LUFTFARTSDIREKTORATET  
Avd. for Luftfartsinspeksjon  
FORNEBU-OSLO/Dep.  
Tlf. : Oslo (02) 12 13 40  
AFTN: ENFBYA  
Tlgr. : CIVILAIR OSLO  
Telex : 11032 Oslo

LUFTDYKTIGHETSPÅBUD  
(LDP)

BEECH  
SAMMENDRAG  
1946 - 1970

Merk! Fig. 1 viser en typisk installasjon av wireklemmer.

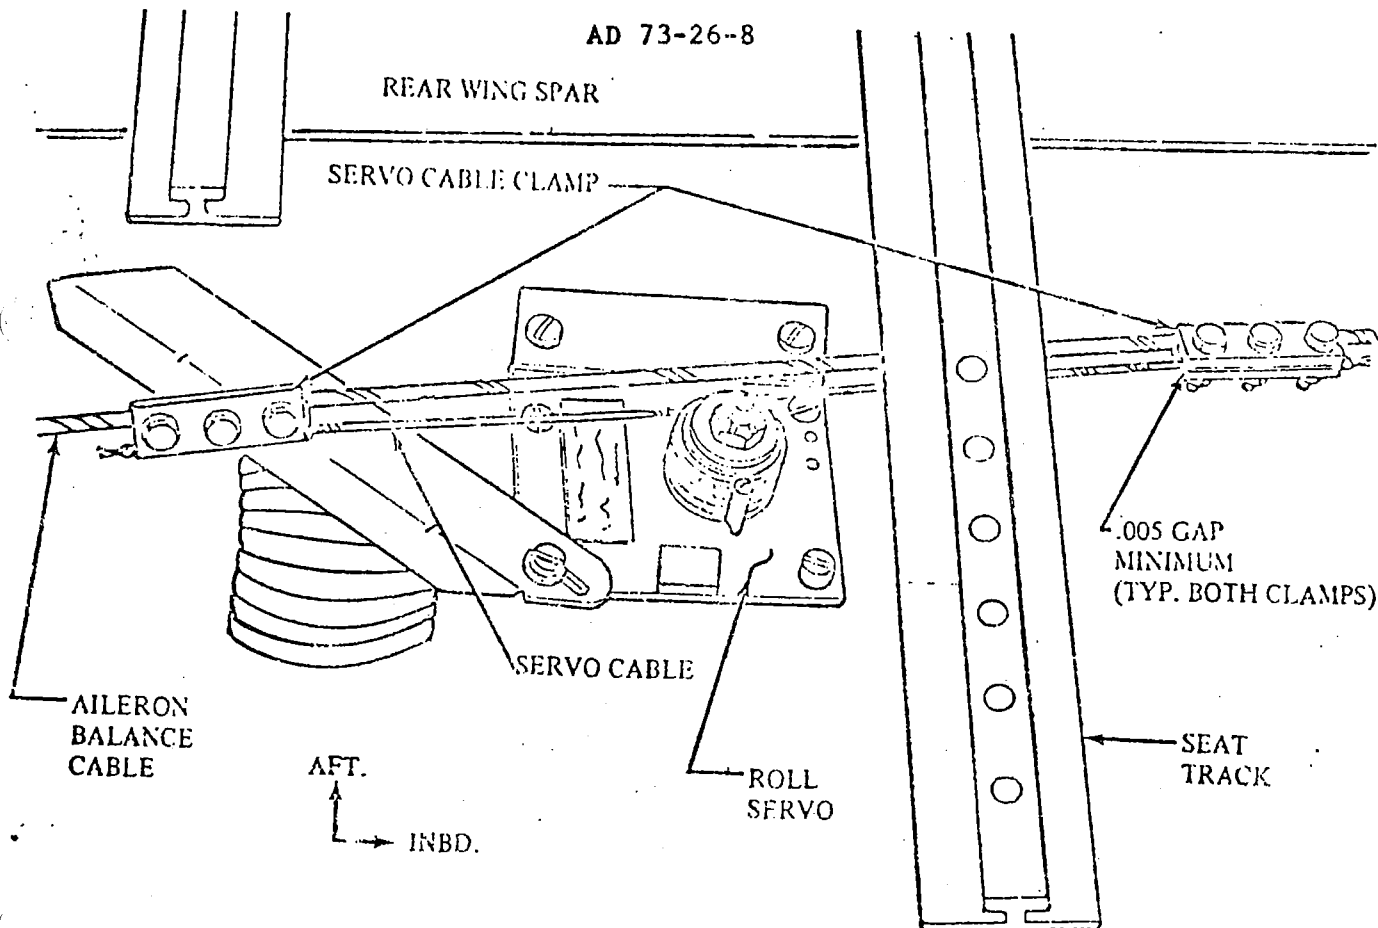
forts. 2. Wireklemmenes bolter skal trekkes til med et moment på 55±5 in. lbs. og gapet mellom klemmene skal minst være .005".

## COCKPIT

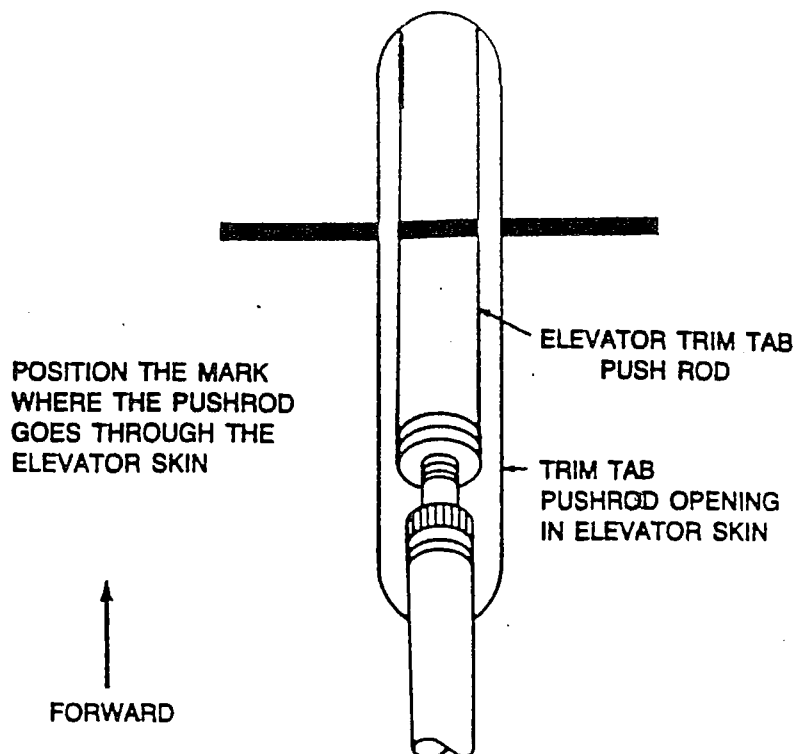
1. Control Locks - REMOVE
2. Elevator Trim:
  - a. All airplanes except 1900/1900C - SET TO "0" UNITS
  - b. 1900/1900C airplanes - SET TWO UNITS NOSE UP

Pushrod Marking (Temporary)  
Figure 1

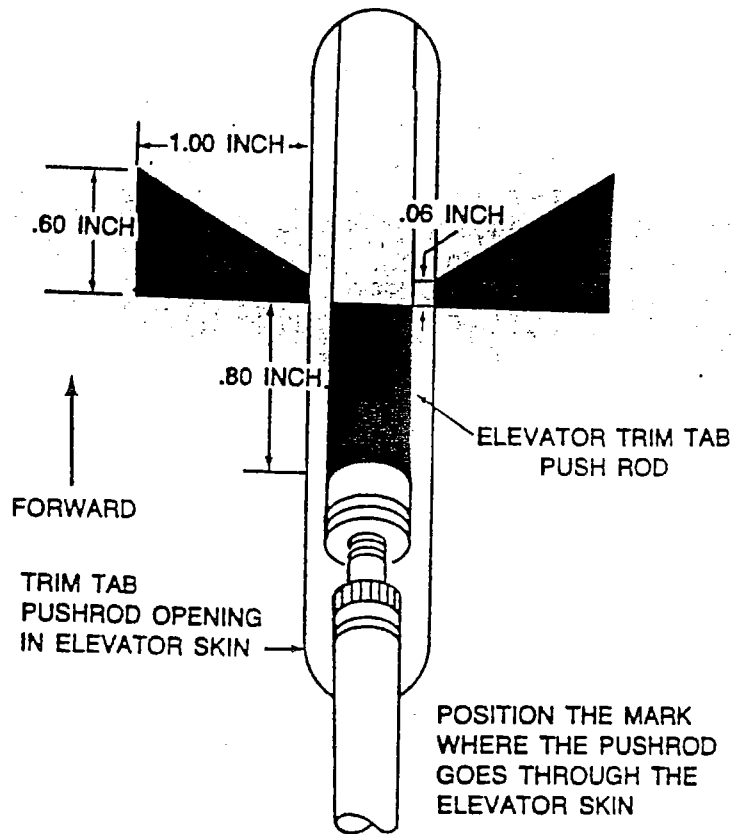
1. Elevator Trim Tab
  - a. VERIFY "0" (NEUTRAL) POSITION
    1. On Model 65-90, 65-A90, B90, C90, C90A and E90 airplanes, the elevator trim tab "0" (neutral) position is determined by observing that the alignment marks on the elevator trim tab pushrods align with the alignment marks on the elevator (See Figure 1 or 2 below), when the elevator is resting against the downstops.
